gemeente
Tynaarlo

ZIENSWIJZENNOTA
ONTWERPBESTEMMINGSPLAN
GROOTE VEEN EELDE,
HERZIENING MAATSCHAPPELIJKE KAVEL

04-06-2019

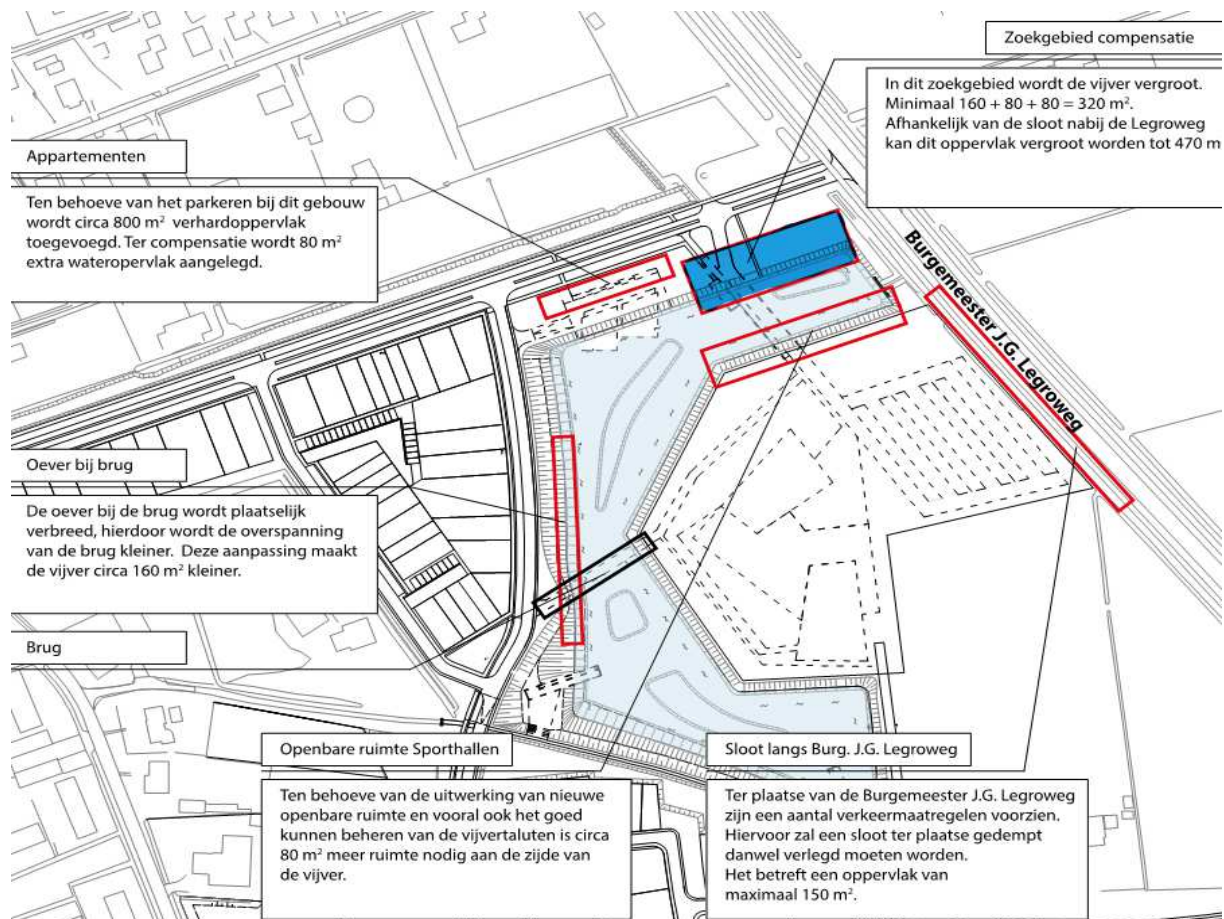
Bij het doornemen van het ontwerp plan zien wij dat u voornemens bent een deel van de eerder aangelegde bergingsvijver weer te dempen zonder dat daar voldoende compensatie tegenover staat en anderzijds stel het plan een toename voor van verhard oppervlak (en daarmee een toename van versnelde piekafvoeren). Dit betekent dat het ontwerp plan voorstelt het risico op wateroverlast te laten toenemen. Dit gaat in tegen bestaande wet- en regelgeving en ook gaat het in tegen vigerend beleid van het waterschap zowel als ook van uw gemeente.

Een deel van de bergingsvijver wordt gedempt zonder voldoende compensatie

Tijdens het overleg hebben we een kaart van het plangebied besproken met daarbij de diverse waterhuishoudkundige ingrepen. Daarbij hebben we geconstateerd dat het aangepaste plan voldoende watercompensatie biedt, want de wateroppervlakte van maximaal 470 m² die wordt gedempt zal evenredig aan de noordzijde van het plangebied worden vergroot. In aansluiting hierop hebben we vastgesteld dat met circa 1,45 ha de oppervlakte van de vijver in de aangepaste verbeelding gelijk is aan de oppervlakte in het vigerende bestemmingsplan van Groote Veen.

Op de kaart is rechtsboven in het blauwe kader het gebied aangegeven dat zal dienen als extra compensatie voor de overige delen die verhard worden uitgevoerd. In ieder geval zal in dat compensatiegebied de vijver worden vergroot met 320 m². Verder is van belang dat ter plaatse van de Burgemeester J.G. Legroweg een aantal verkeersmaatregelen zijn voorzien, waarvoor ter plaatse de sloot (deels) moet worden gedempt. Dit betreft een oppervlakte van maximaal 150 m², hetgeen als waterberging zal worden toegevoegd in het compensatiegebied.
